Bydgoszcz, 29 kwietnia 2022r.

Dotyczy: postępowania o udzielenie zamówienia publicznego na rozbudowę, przebudowę i termomodernizację budynku dla potrzeb Zespołu Szkół w Bydgoszczy (spr. nr WiB/TP1/4/R/3)

Informuję, że w przedmiotowym postępowaniu wpłynęły pytania dotyczące treści SWZ, na które zgodnie z art. 135 ust. 2 ustawy Prawo zamówień publicznych Zamawiający udziela następujących odpowiedzi:

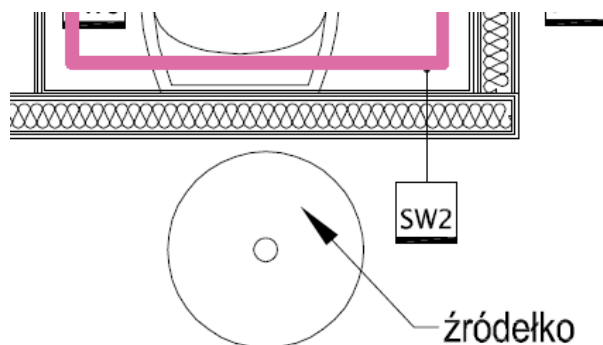
12. Czy wykonanie komunikacji dachowej (ławy, stopnie kominiarskie), płotków przeciwśniegowych, systemu zabezpieczenia przed upadkiem na dachach jest w zakresie niniejszego zamówienia? Jeżeli tak prosimy o wrysowanie tych elementów na rysunku rzutu dachu.

Odp.: Odnośnie zakresu zamówienia - informacja do Zamawiającego. W projekcie nie były zakładane ławy stopnie i płotki. Na dachu należy zamontować elementy i urządzenia chroniące pracowników przed upadkiem z wysokości w postaci punktów i prowadnic linowych do których można wpiąć „uprząże” ochrony indywidualnej. Mocowanie słupków do konstrukcji dachu wg projektu warsztatowego wybranego producenta systemu asekuracyjnego.
